Deponie DK0 Freiesleben-Schacht, Mansfeld

Fachplanerische Erläuterungen

Antrag auf Planfeststellung

Ergänzungen

Abb: 1: Aufbau der Oberflächenabdeckung (Rekultivierungsschicht)

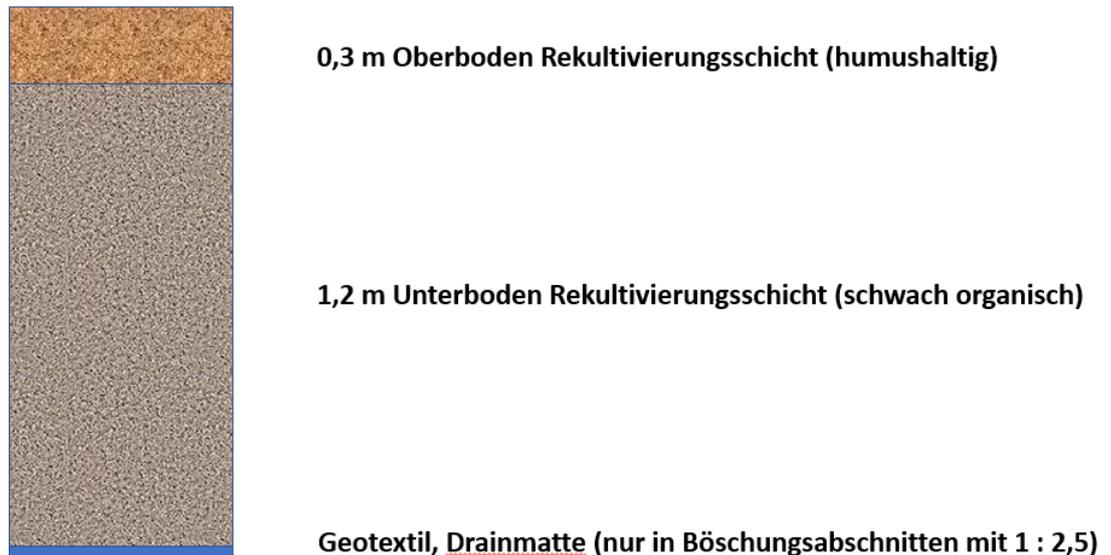
Der Nachforderung der Unteren Abfallbehörde entsprechend wird mit Verweis auf GDA-Empfehlung E 2-31 ergänzt:

Die Rekultivierungsschicht wird als eine mindestens 1,5 m mächtige Schicht eingebaut und umgehend zur Erosionssicherung begrünt.

Die Rekultivierungsschicht wird aus einem 1,2 m mächtigen Unterboden, der wenig organische Substanz enthalten darf, errichtet. Der Oberboden wird als stärker humushaltige Schicht aufgebracht.

Der Einbau erfolgt jeweils unverdichtet.

Aufgrund der Steilheit der Böschungen von 1 : 2,5 wird zur Gleitsicherheit ein geeignetes Geogitter mit aufliegender Drainmatte zwischen Deponiekörper und Rekultivierungsschicht fachgerecht verlegt werden.
